Gutachterliche Stellungnahme KW Felsentunnel – Umplanung 2018 - Hochwasserabfuhr -

Auftraggeber: WKW Felsentunnel GmbH & Co. KG
Bergener Straße 10
94256 Drachselried

Obernach, im November 2018

Abb. 2-2: Längsschnitt durch ein Wehrfeld (Planung 2018)

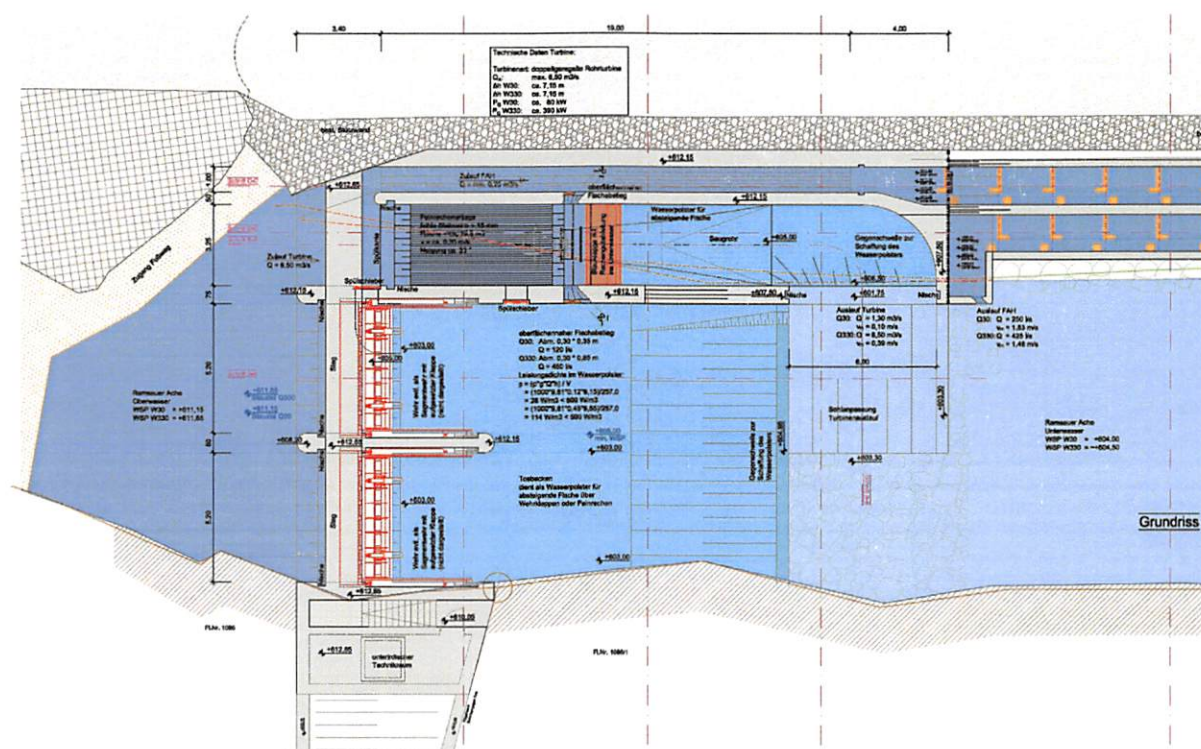
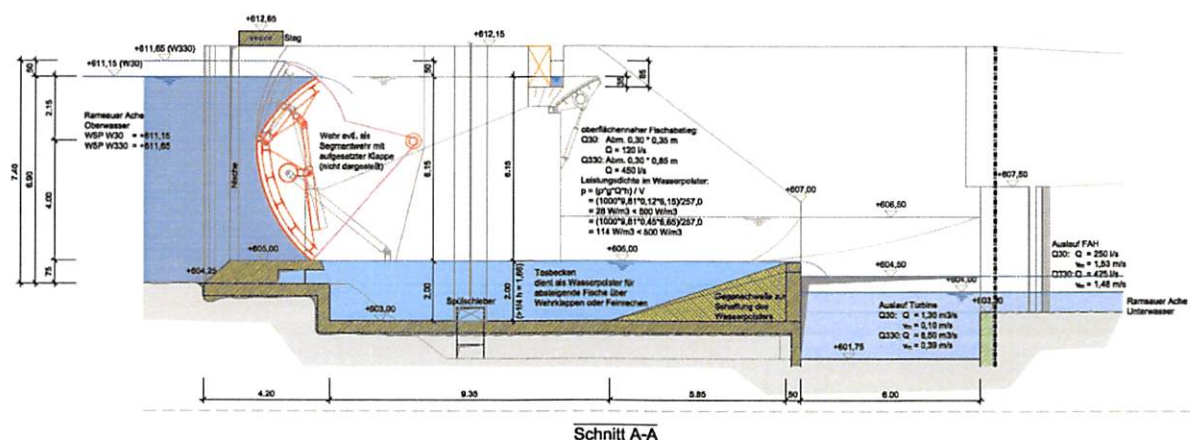
Die relevanten Abmessungen und Koten des zweifeldrigen Wehrbauwerks zur Hochwasserabführung bleiben unverändert:

- zwei 5,20 m breite Wehrfelder
- je 4,0 m hohe Drucksegmente (2012: Schützen)
- je 2,65 m hohen Aufsatzklappen (bezogen auf einen Oberwasserstand von W330))
- Stauziel Z_s 611,65 m+NN (W 330)
- Klappengelenk 609,00 m+NN
- Überfallkrone 605,00 m+NN
- Sohlhöhe im OW 604,25 m+NN

Das Bemessungshochwasser $HQ_{100} = BHQ_1$ wird entgegen dem 2012 verwendeten Wert von 105 m³/s nun mit 90 m³/s angegeben.

Die Gestaltung der links- und rechtsseitigen Anströmungsbereiche ist durch die Umplanung etwas verändert worden und könnte sich u.U. leistungsmindernd auswirken. Die Dimensionierung der beiden Wehrfelder hat sich hingegen gegenüber dem Modellversuch 2012 nicht geändert. Ebenso nicht verändert werden die beiden Abstürze 2 bei Fl. KM 6+100 (*Anm.: früher Fl. KM 6+102*) und 3 (früher Fl. KM 6+087) im Nahbereich der Wehranlage.

Aufgrund der großen Leistungsreserven der Wehranlage bei gelegtem Stau im HW-Fall kann daher davon ausgegangen werden, dass die wesentlichen Aussagen des Modellversuchs 2012 bzgl. Hochwassersicherheit (bei gelegtem Stau, siehe Ziffer 1.3.3) auch für die Planung 2018 Gültigkeit haben:

- Für den Bemessungsabfluss $BHQ_1 = HQ_{100}$ im (n-1)-Fall ergibt sich ein Oberwasserspiegel, der deutlich unter dem Stauziel Z_S liegt.
- Im Bemessungsfall 2 ($BHQ_2 = HQ_{1.000}$, (n)-Fall) liegt der Oberwasserspiegel ebenfalls deutlich unterhalb des Stauziels Z_S .
- Es findet ein Fließwechsel an Absturz 2 (Fl. KM 6+100, früher 6+102) mit hydraulischer Entkopplung des oberhalb liegenden Bereiches vom Wehrbauwerk statt, d.h. die Wasserspiegel oberhalb sind nicht durch einen Aufstau am Wehr beeinflusst.
- Die Freiborde im Bereich des Widerlagers des Fußgängerstegs sind bei gelegtem Stau unproblematisch.
